TRIBUNALE DI BUSTO ARSIZIO

Procedimento n.58-24 Penelope- [REDACTED]

NOTE DI CHIARIMENTO

alle osservazioni di cui alla comunicazione del Giudice Dott.ssa Tosi in data 07/10/2024

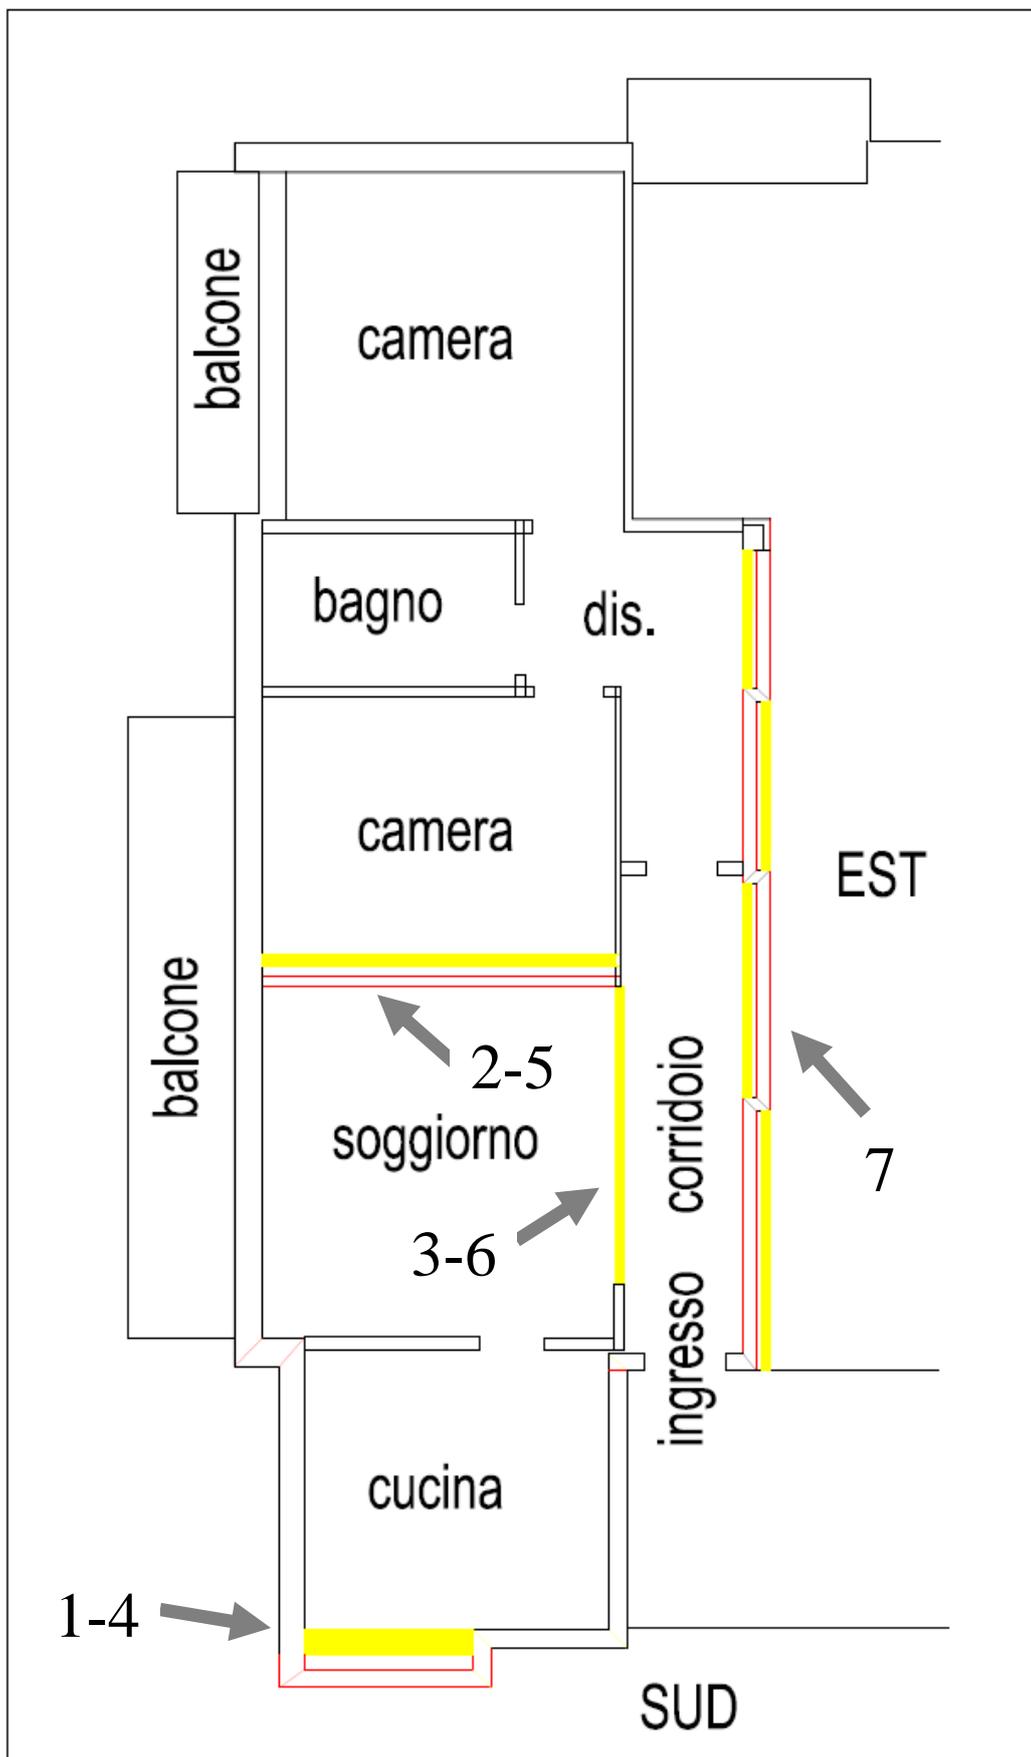
- 1) Diversa conformazione della cucina lungo il confine Sud di divisione con altra unità. Diversamente da quanto indicato nella Licenza Edilizia 55/71 non è stata realizzata la porzione di parete evidenziata in GIALLO ed è stata realizzata la parete indicata in ROSSO. Si precisa che lo spostamento coinvolge parte dell’unità confinante a Sud.
- 2) Lieve spostamento verso Sud della parete divisoria tra soggiorno e camera. In ROSSO la parete come da stato dei luoghi rilevato, in GIALLO la parete come indicata nella Licenza Edilizia 55/71.
- 3) Rimozione della parete divisoria tra soggiorno e corridoio. In GIALLO si rappresenta la parete come indicata nella Licenza Edilizia 55/71, non presente nello stato dei luoghi.

- 4) Diversa conformazione della cucina lungo il confine Sud di divisione con altra unità. Diversamente da quanto indicato nella scheda catastale, non è stata realizzata la porzione di parete evidenziata in GIALLO ed è stata realizzata la parete indicata in ROSSO. Si precisa che a seguito di tale spostamento **l'unità oggetto di pignoramento SCONFINA** fisicamente nell'unità adiacente a Sud.

- 5) Lo spostamento verso Sud della parete divisoria tra soggiorno e camera non risulta coerente con la scheda catastale. In ROSSO la parete come da stato dei luoghi rilevato, in GIALLO la parete come indicata nella scheda catastale.

- 6) Rimozione della parete divisoria tra soggiorno e corridoio. In GIALLO si rappresenta la parete come indicata nella scheda catastale non presente nello stato dei luoghi.

- 7) La parete Est di divisione con altra unità è indicata nella scheda catastale in modo difforme rispetto allo stato dei luoghi. In ROSSO sono evidenziate le parti realizzate, conformi allo stato dei luoghi e indicate nella Licenza Edilizia 55/71, in GIALLO sono indicate le pareti come disegnate sulla scheda catastale. Tali pareti risultano indicate in modo "speculare" rispetto alla Licenza Edilizia 55/71 e allo stato dei luoghi. Poiché la scheda catastale definisce la proprietà, **le due unità adiacenti (sub.11 oggetto di pignoramento e unità adiacente a Est non oggetto di pignoramento) SCONFINANO RECIPROCAMENTE**. Tale sconfinamento risulta solo "virtuale" e non fisico in quanto erroneamente indicato solo sulla scheda catastale mentre la Licenza Edilizia 55/71 e lo stato dei luoghi coincidono.

- A seguito della difformità riguardante la conformazione della parete Sud della cucina **l'immobile oggetto di pignoramento SCONFINA** fisicamente nell'unità adiacente a Sud.
- Per la regolarizzazione dovrà essere presentata una pratica edilizia in sanatoria in cui si indichi la diversa conformazione tra lo stato di progetto autorizzato e le modifiche rilevate nello stato dei luoghi.
- La diversa conformazione della parete di divisione con altre unità potrà essere esclusivamente sanata con una pratica presentata concordemente con le proprietà confinanti.

- La nuova scheda catastale potrà essere presentata esclusivamente in accordo con le proprietà confinanti previo atto di cessione reciproca di superfici.
- Le difformità riguardanti le pareti interne e le pareti di divisione con altre unità potranno essere regolarizzate con la presentazione di una nuova scheda catastale a seguito di pratica edilizia in sanatoria.
